Vi ønsker med dette å gi litt tilleggsinformasjon til punktene i søkers tilsvare, og tar listen for oss – punkt for punkt.

1. Det fremstilles som at det er snakk om kledning på en vegg fra søkers side. Det faktum om at tidligere omsøkt carport har fått en økt dybde på 2,6m mot vår felles grense synes å vises lite oppmerksomhet. Vi snakker da om garasje nærmest vei. I motsatt side er det plutselig etablert takoverbygg, og etablert terrasser istedenfor ordinært omsøkt saltak, kun på carport.

Fig. 14 a
Plassbehov for sykkelparkering ved siden av bilen

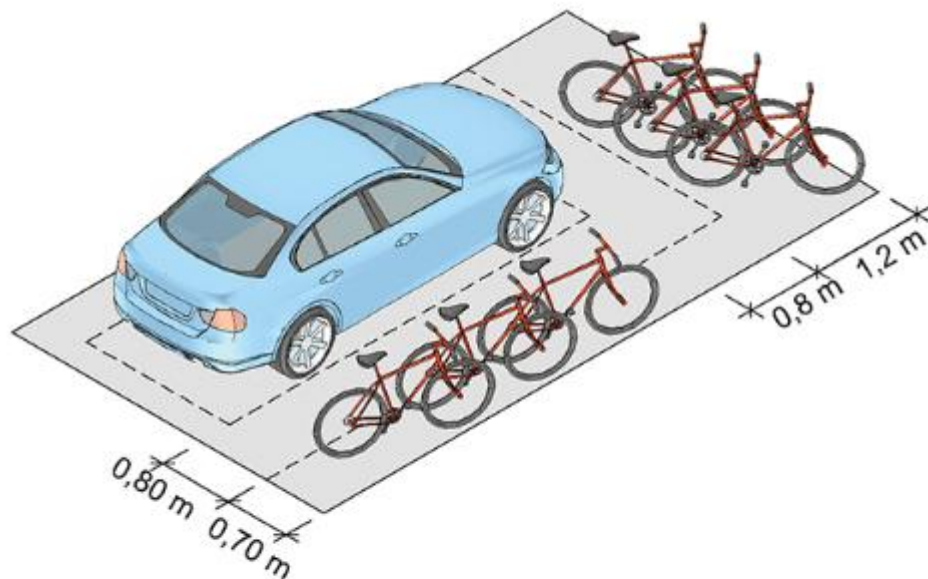
For å legge til grunn bruk av areal rundt bil legges det likevel vekt på at det skal være en fri passasje mellom bil og «bod»-arealet på 0,80m. Legger man til grunn en rimelig standard bil på 1,75m x 4,70m, så vil bilen inkl gangareal rundt innebefatte 3,35m x 6,3m. Arealmessig utgjør dette 21,1m². Tatt i betraktning omsøkt areal for garasjer (21,9m² og 18,1m²) er det lite areal igjen som kan defineres som bod.

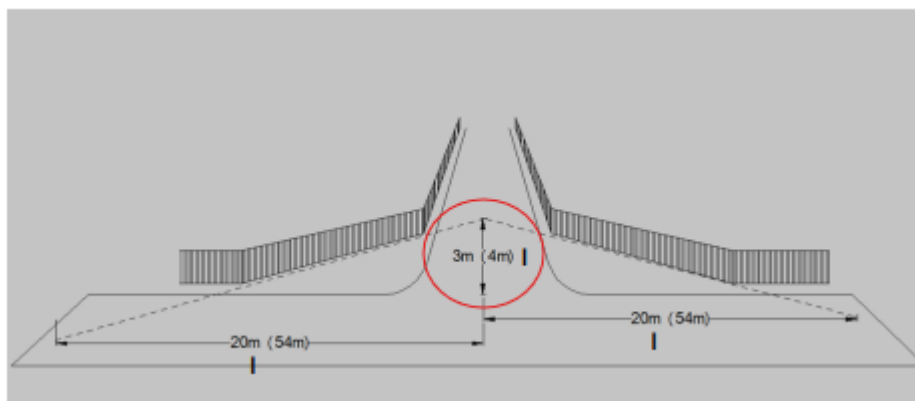
Med utgangspunkt i søkers egne situasjonsplan er det åpenbart at siktlinje går like ved naboens hekk, altså mye lengre opp enn lengde av hvor frisikt er etablert fra. Det er derfor beundringsverdig hvordan Geir Tønnessen har posisjonert seg i bildene for måling. Med mindre bildene er manipulert, eller dratt i ser man tydelig at det er mindre enn 4m fra veikant til punktet hvor Geir står!

Her illustrert med høyden av Geir.

Jeg tror med dette det er på tide at det gjøres klarhet i hvordan målereglene anvendes, og ikke minst: Hvilke!

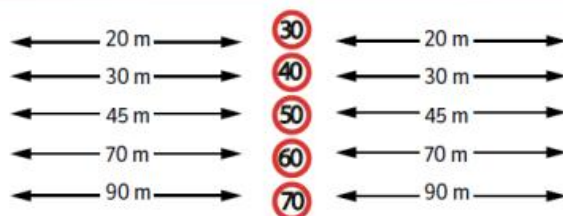
Det kan virke som at G-TAKK AS har en formening om at «4m inn i egen innkjørsel» måles fra senter av nærmeste veibane. Hentet fra Farsund kommunes Veinorm, N100 og utforming av private innkjørsler skal imidlertid innmåling, inn i avkjørsel måles fra veikant. I bildene under er dette illustrert med skisser funnet i de overnevnte:

Hvis avkjørselen din munner ut i vegen må høyde på hekk og gjerde ikke overstige 0,5 meter over gateplan.

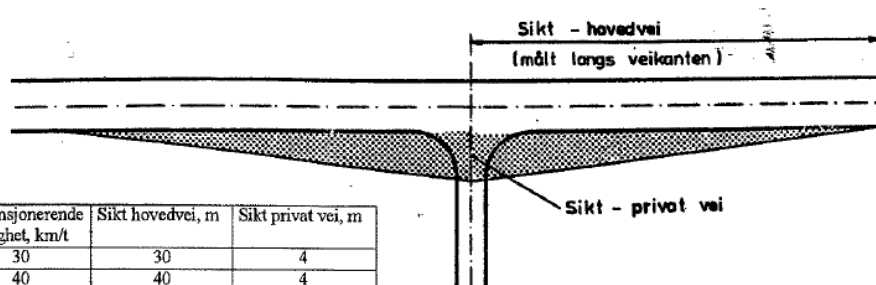
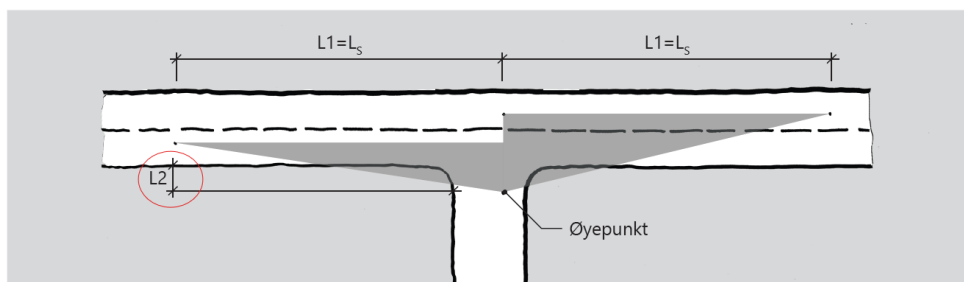
Hekk og gjerde kan også flyttes utenfor friksiktsonen, merket med rød stiplet strek.

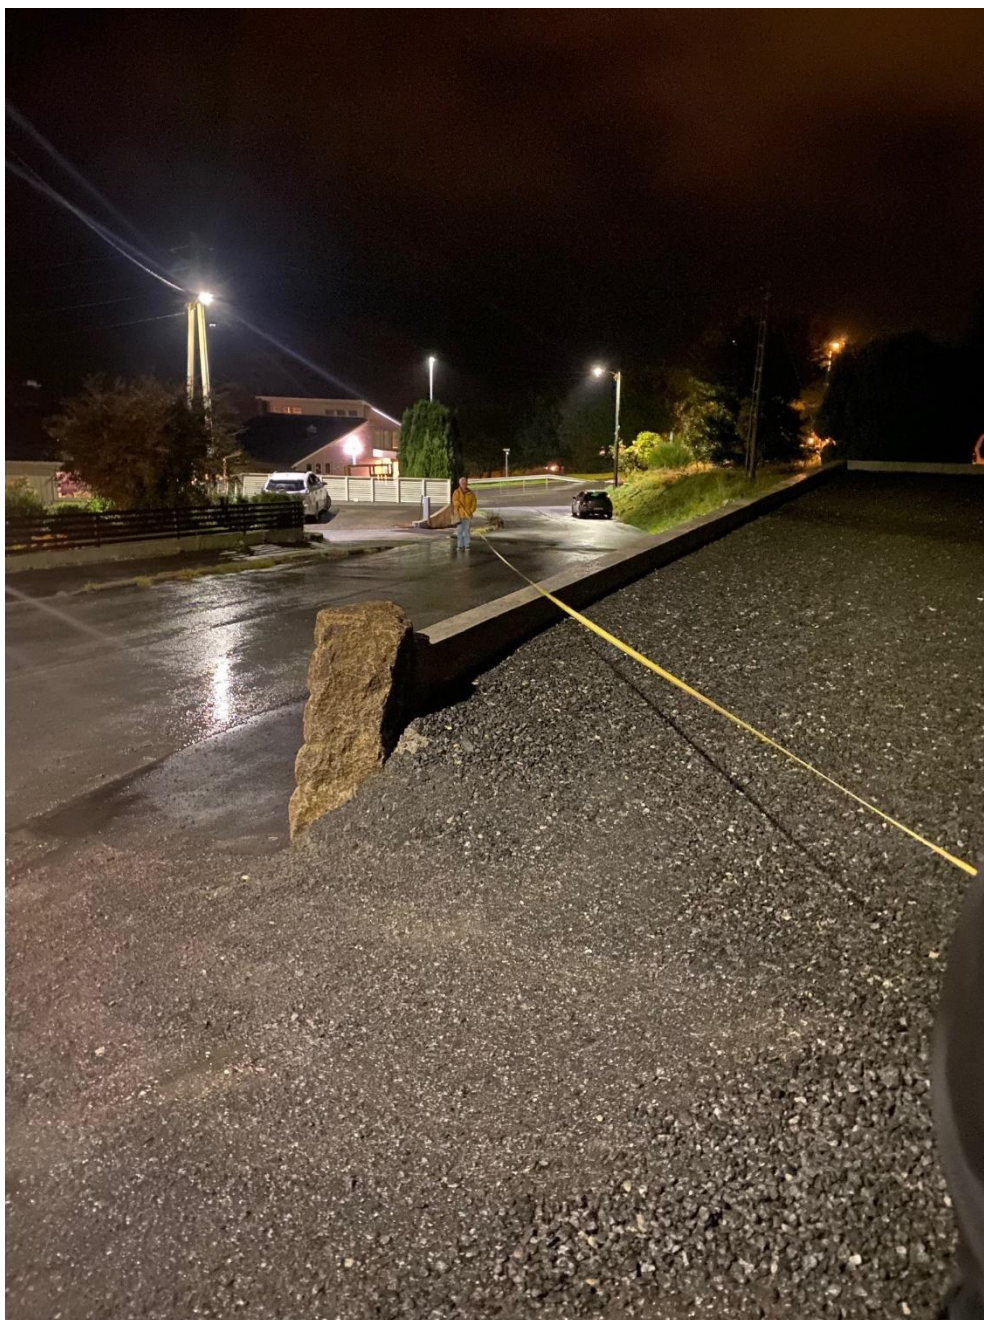
Det må være 4 meter fri sikt inn i avkjørselen. Det betyr at når du står 4 meter inn i avkjørselen din, skal du kunne se vegen 45 meter til hver side dersom fartsgrensen er 50 km/t, og videre øker avstandene med farten slik figuren illustrerer.

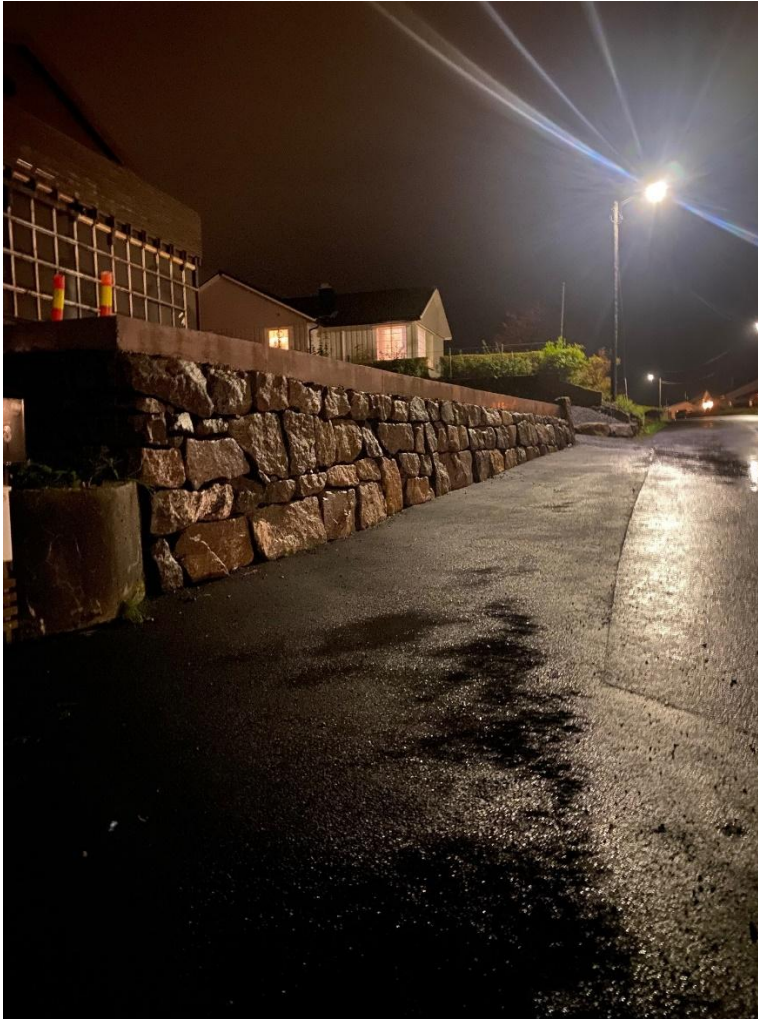
Bilder illustert i virkeligheten blir derfor noe helt annet enn fremstillingen gjort av G-TAKK AS:

Ved å stå 4m inn i avkjørsel med stramt målebånd i en linje i lyspåle ser man om lag 11,5m ut i senter av første veibane. Det tilsvarer en siktlinje på om lag 10m, som skulle vært 20m.

Det er med andre ord et mye større område som skulle vært etablert til kun 0,5m over primærvei, som altså er veien avkjørselen er tilknyttet.
